COMMISSION ROYALE DES MONUMENTS ET DES SITES
KONINKLIJKE COMMISSIE VOOR MONUMENTEN EN LANDSCHAPPEN

N/Réf. : FRT20001_707_PUN FOREST. Place Saint-Denis 9 (arch. Laurent-Benoit DEWEZ)
Gest. : AA (= Site classé en totalité / Inventaire)
Corr DPC: Anne Totelin PERMIS UNIQUE : permis modificatif (permis initial
NOVA : 07/PFU/1864454 07/PFU/1723705) pour la réhabilitation de l'abbaye de Forest
Corr DU: Alice Leussier dont la limitation des démolitions d'annexes tardives, la
reprise de la cour d'honneur, un aménagement paysager en
remplacement de la Fabrique et la conservation de la fontaine
des « 4 saisons »

Avis conforme de la CRMS

Château – façade Est – situation autorisée par le permis 07/PFU/1723705

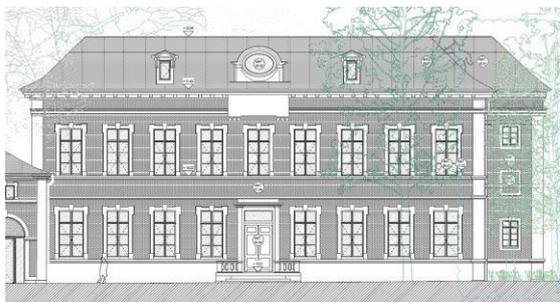
Avis CRMS sur le maintien des cages d'escalier Mignot

La CRMS est d'avis que le maintien de ces deux annexes tardives ne peut être accepté, pour les raisons suivantes :

- ✓ le travail de clarification de la composition néoclassique conçue par L.-B. Dewez, et par conséquent la confirmation de la période de référence qui a guidé le projet ABY dans son ensemble, s'en trouvent déforçés ;
- ✓ les volumes maintenus se voient attribuer une fonction de stockage, peu valorisante à cet endroit ;
- ✓ l'opportunité de mettre à jour les vestiges de l'amorce de la jonction entre le prieuré et

l'église abbatiale au droit de la démolition de l'annexe tardive accolée à la façade Nord du prieuré est manquée.

La CRMS est donc d'avis que ces annexes doivent être démolies, comme le prévoyait le permis initial. Le cahier des charges de restauration devra en revanche être complété : la consultation d'une entreprise spécialisée en démolition, et à même d'évaluer les possibilités de récupération des matériaux, sera prévue en début de chantier. Au cas où les briques pourraient être récupérées, une filière de réemploi des matériaux de construction sera associée au projet.

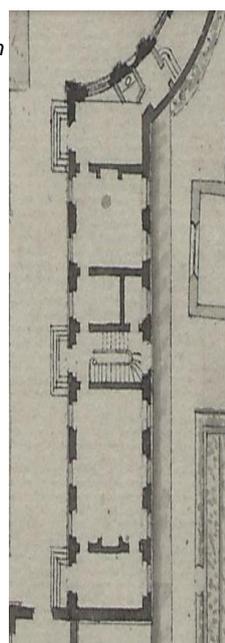
Ci-contre : façade Nord du prieuré suite à la démolition de l'annexe Mignot (situation projetée du permis initial 07/PFU/1723705) La démolition devrait permettre de mettre à jour l'amorce de la jonction entre le prieuré et l'église abbatiale, que Dewez avait prévue dans son avant-projet, mais qui n'a jamais été construite.

Ci-contre : plan de l'avant-projet Dewez(KBR) - prieuré On y aperçoit la jonction courbe qu'il était prévu de construire.

Avis CRMS sur le maintien de l'escalier en façade Ouest du Château

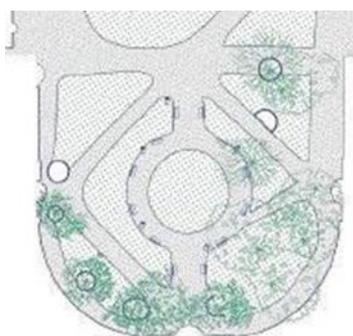
Cette intervention n'appelle pas de remarques.

Avis CRMS sur la reprise de la cour d'honneur (perméabilisation, végétalisation)

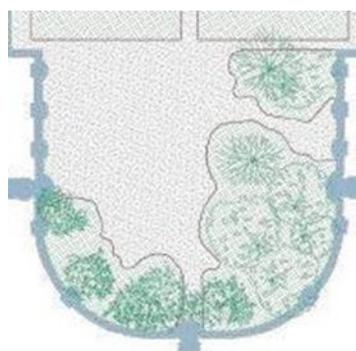
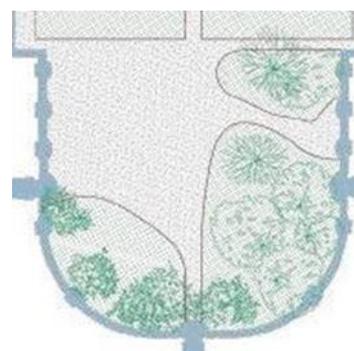
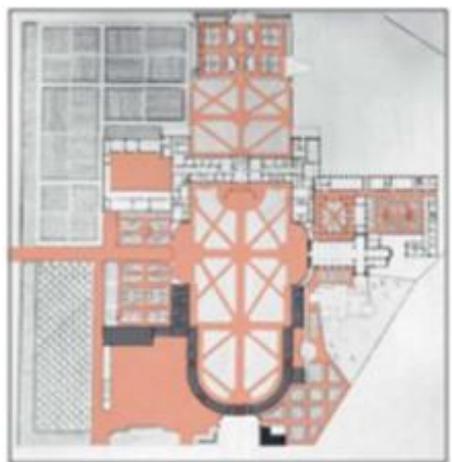
La modification n'est pas substantielle par rapport à la situation du PU délivré. Par contre, elle est une réponse faible à l'avis rendu par la CRMS en 2020, de même que l'ensemble du plan paysager tel qu'autorisé dans le PU délivré.

La proposition dans la zone centrale, soit une zone minérale dans le fer à cheval sauf sous le couvert des arbres et deux aplats engazonnés, n'est pas assez structurée et ne présente pas de limite claire. La plaine de travail est ainsi diluée dans le projet notamment dans la partie Ouest du site, et paraît s'évaporer dans les jardins thématiques adjacents, comme dans le jardin pittoresque de Delvaux. Les axes Nord-Sud et Ouest-Est et les « bords » de la cour ne seront pas assez perceptibles. **La CRMS demande que les axes Nord-Sud et Ouest-Est qui sont à la base de la composition de Dewez prévalent et soient matérialisés, que la notion d'espace clos soit perceptible et que les autres projets viennent en filigrane. Elle plaide pour une meilleure structure et un meilleur « séquençage » entre les différents jardins.**

La CRMS ne demande pas d'abattre les arbres existants mais toutefois que tout concourt à ce qu'à terme, l'aménagement du XVIIIème caractérisé par une structure géométrique rigoureuse et maîtrisée, soit valorisé, avec des limites/bords clairement marqués, comme formulé dans son avis de 2020.

S'agissant des bords, elle se demande comment, dans la proposition actuelle, régler le raccord entre les zones de pelouse engazonnées et les pieds de façade du fer à cheval. Dans la situation actuelle, il y a un chemin clairement marqué sur le pourtour des bâtiments, tout comme dans la période néoclassique de référence. La CRMS demande de faire un maximum, pour renouer avec cette période de référence, même avec le maintien des arbres existants.

Avis CRMS sur l'aménagement paysager en remplacement de la Fabrique

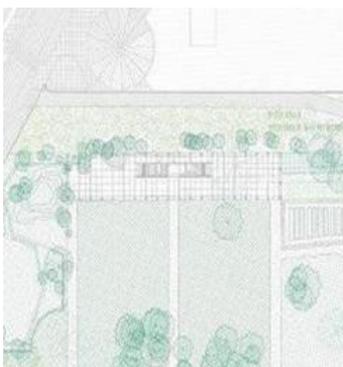
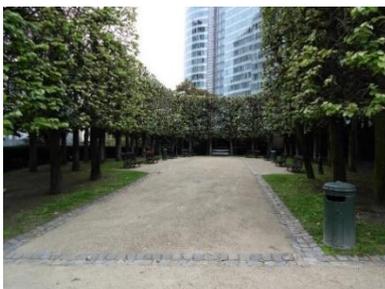
La CRMS souscrit à l'abandon de la Fabrique et à la diminution d'abattage du patrimoine arboré à cet endroit. Mais elle ne valide pas le traitement proposé au sol pour évoquer le palais abbatial. Elle demande qu'un élément fort (il peut être de type végétal) organisé et structuré soit proposé pour évoquer le volume du palais abbatial dans la perspective. Le placement de l'élément deck en bois, devra être intégré à cette nouvelle architecture du paysage à proposer. La lisière en arrière-plan ne participe pas à la fermeture de l'espace de la plaine, elle joue uniquement un rôle de tampon entre le parking, la rue des Abbesses et le fond de la plaine des jardins de l'ABY.
